## **ZMĚNA Č. 1 PROJEKTU REGENERACE SÍDLIŠTĚ PLZEŇ – LOCHOTÍN ÚKRMP, 11/2023**

#### **„Změna č. 1 Projektu regenerace sídliště Plzeň – Lochotín“**

Návrh Změny č. 1 Projektu regenerace sídliště Plzeň – Lochotín ve výkresu Funkčního uspořádání

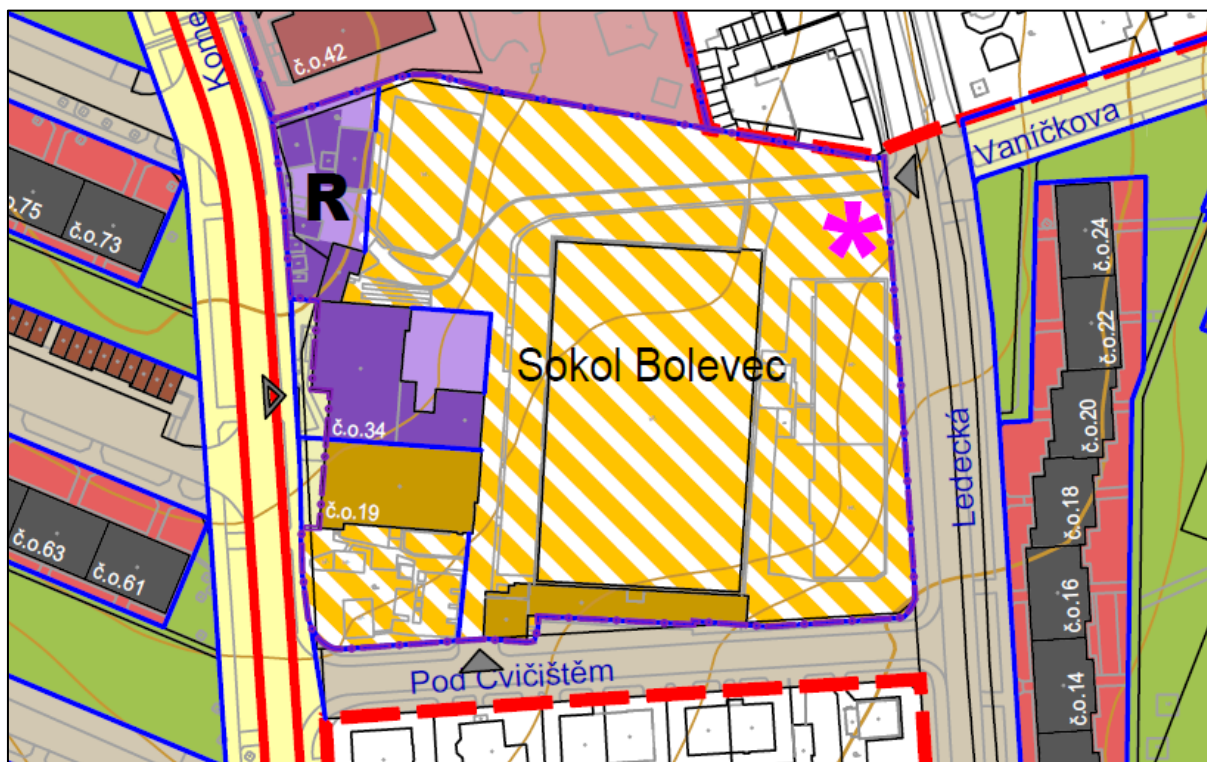
- předmětný blok bude změněn ze sportovních ploch na plochy bydlení,
- vzhledem ke skutečnému stavu dojde v západní části území k úpravě hranic plochy vymezené jako občanská vybavenost komerční.

## Příloha č. 1: Projekt regenerace sídliště Plzeň – Lochotín – výkres Funkčního uspořádání

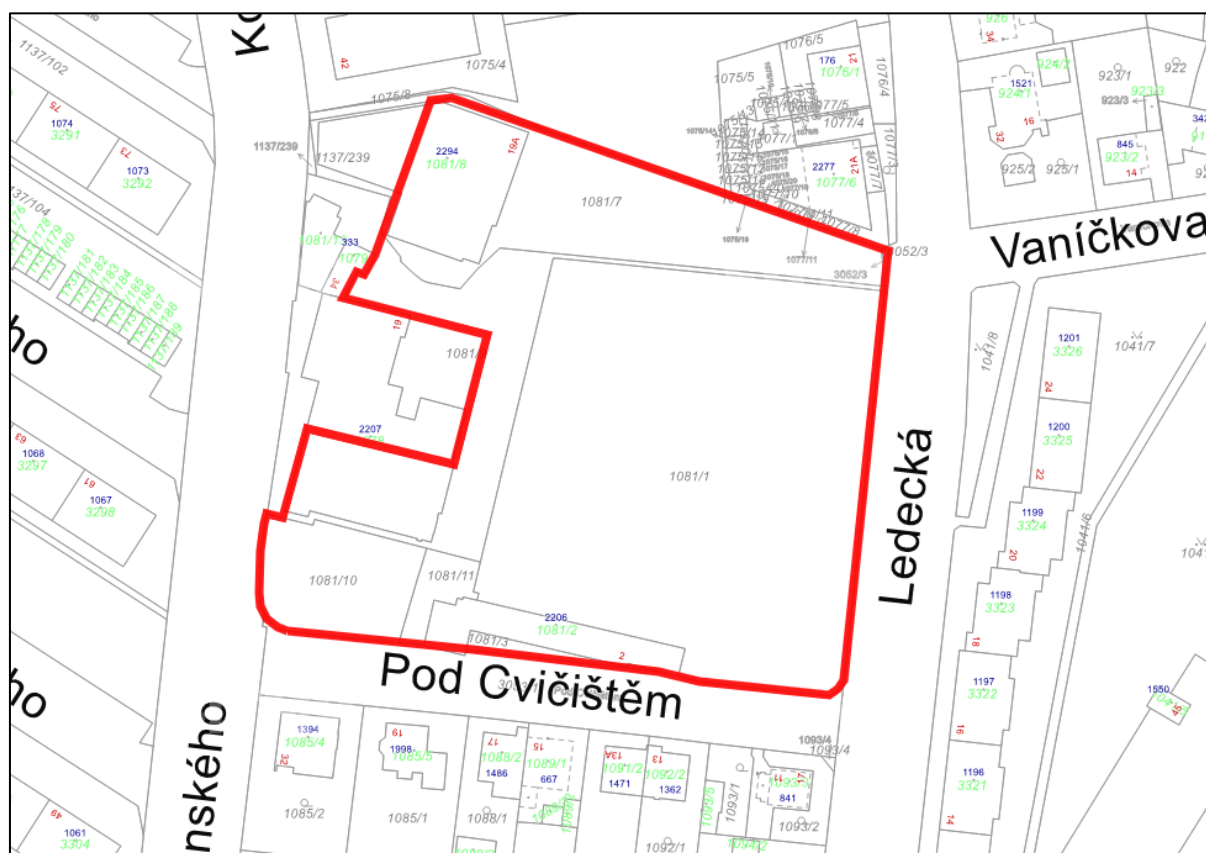
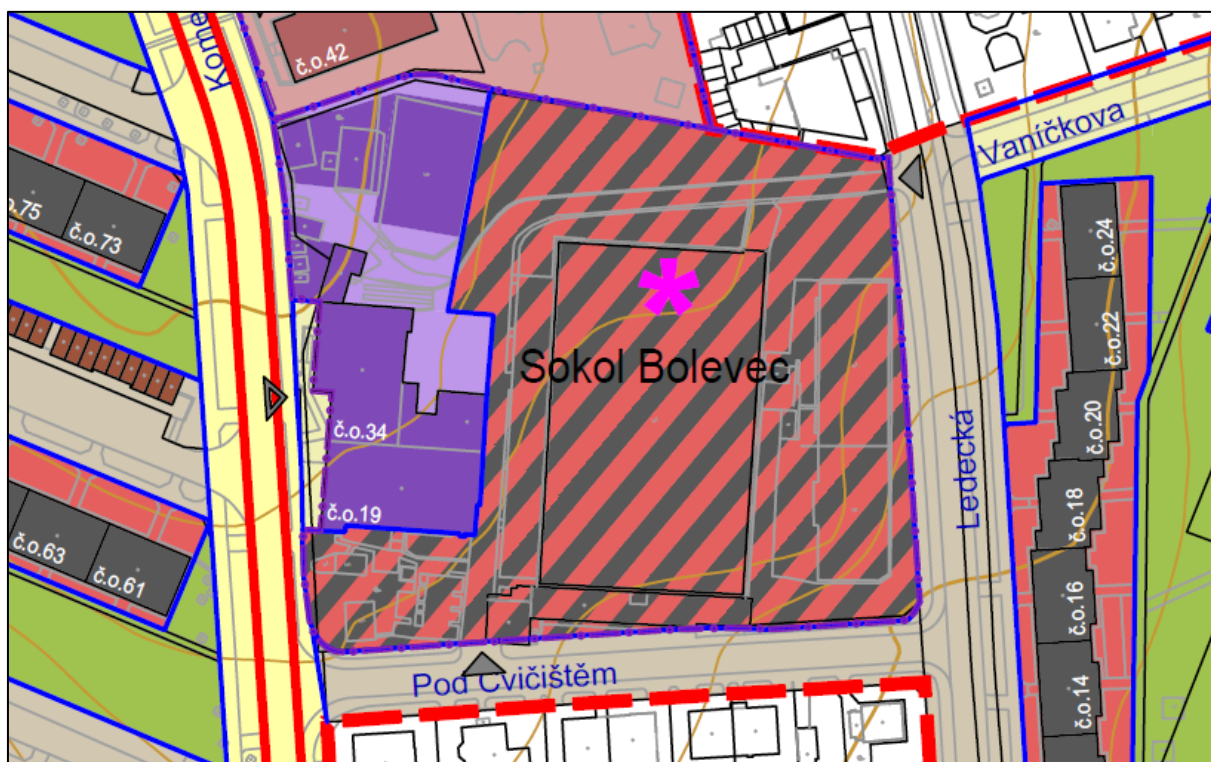
V rámci „Změny č. 1 Projektu regenerace sídliště Plzeň – Lochotín“ dojde k následujícím změnám:

**Změna projektu regenerace tedy spočívá ve změně funkčního využití předmětných pozemků z funkce sportovní vybavenost na funkci bydlení za výše uvedených podmínek. Zároveň dochází k úpravě hranic občanské vybavenosti komerční dle skutečného stavu.**

- Nová zástavba musí respektovat strukturu sousedních bloků a vhodně ji doplnit.
  - Zástavba bude řešena formou sídlištní volné struktury;
  - v jižní části bloku musí návrh svojí výškou a odstupem od uliční čáry reagovat na zástavbu rodinných domů, zástavba nepřesáhne výšku stávající tribuny;
  - při západní a východní hranici bloku je možno reagovat na vyšší zástavbu deskových bytových domů.
- Zástavba vhodně vymezí veřejný prostor přilehlých ulic.
- Zástavba bude, na základě dendrologického průzkumu, maximálně respektovat stávající zeleň.
- Nové stavby včetně souvisejících ploch musí být, dle Územního plánu Plzeň, uspořádány tak, aby 80 % požadavků na dopravu v klidu bylo řešeno v objektu hlavní stavby.
- V rámci nové zástavby bude navržena občanská vybavenost, konkrétně jedna třída mateřské školy s potřebným zázemím pro provoz.
